Onveiligheid openbare elektrische netten. LAAKDAL-2

Datum: 01.01.2013
 Adres : Nieuwe Baan 18 2430 Veerle- Laakdal
 Burgemeester : Tine Gielis
 DNB : Inter-Energa Trichterheideweg, 8 3500 Hasselt
 Werkmaatschappij : Infrac Antwerpsesteenweg 260 2660 Hoboken.
 Aannemer Infrac : APK-Infra
 Parket : 2300 Turnhout

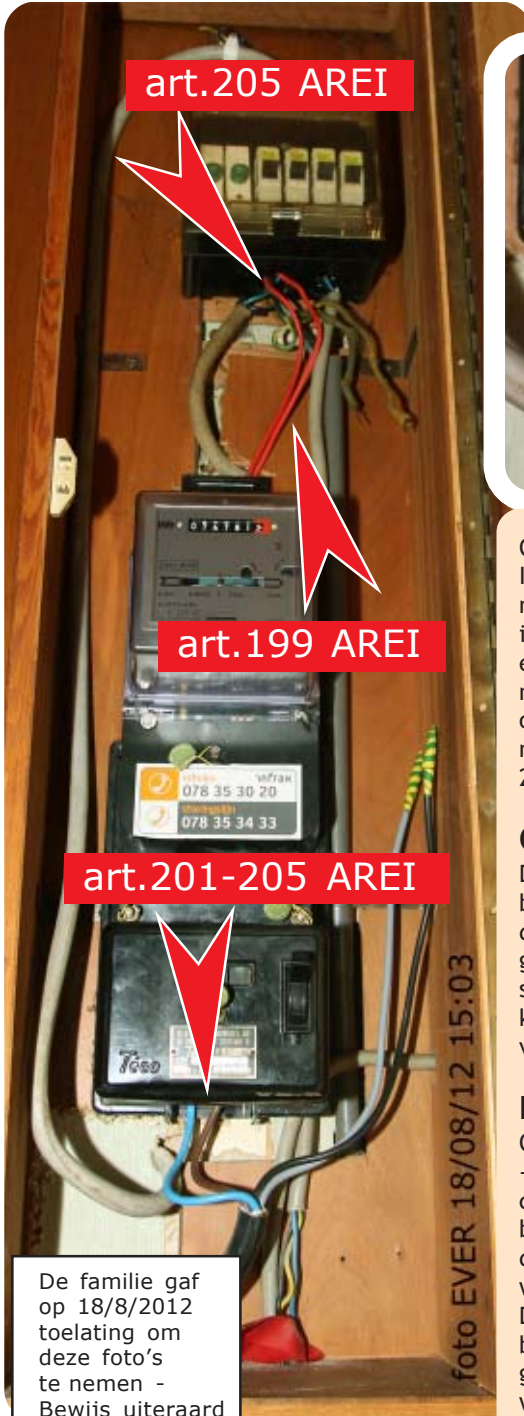
Op 16 juni 2012 heeft APK Infra -een aannemer van Infrac- de wegeverspanning -ls aftakking- vernield met een vrachtwagen waarvan de kraan niet was ingeplooid. Diezelfde aannemer mocht de schade én de elektriciteittoevoer herstellen. Er werd een nieuwe XVB kabel 4G10 aangelegd en deze werd op een niet conforme, de facto, zeer onveilige manier aangesloten. Overtreding op artikel 201 en 205 van het AREI.

Deze toevoerleiding is stroomopwaarts niet beveiligd tegen kortsluiting. Het is dan ook meer dan een schande, ergo crimineel, om deze geleiders onbeschermd in de meter aan te sluiten, de relatief scherpe metalen randen kunnen de isolatie beschadigen, met alle gevolgen van dien.

Ook de bijgeplaatste elektrische toestellen - stopcontact, etc - in het achtergebouw zijn niet conform. Er is een wasmachine aangesloten, beschermd met een differentieel van 300 mA. Of de aarding aanwezig is en of de spreidingsweerstand kleiner is dan 30 Ohm is twijfelachtig. De klusjeselektriciens die dat in opdracht van de bewoners heeft aangelegd moet ook geïnterpelleerd worden. De installatie had na die wijzigingen gekeurd moeten worden -MB 27.7.81-

Foto 1 en 4 : De paal wijkt fel af van de verticaliteit -art. 155.01-04 en twee isolatoren zijn stuk -foto 4 art. 156 AREI- of werden verkeerd gebruikt -art. 5 AREI-

Foto 2 : Nieuwe aftakking aan gevel - de VOB geleiders van de XVB kunnen niet als geïsoleerd worden beschouwd -art. 159.01 AREI-.

Foto 3 : De coaxiale kabel van de kabel- tv werd samen gebundeld met de BAXB en dat is niet toegelaten -art. 174.03 en art. 121 AREI.

Hoogte lijnen : de overspanning moet minstens 7 meter boven het wegdek hangen -Art. 164.01-.
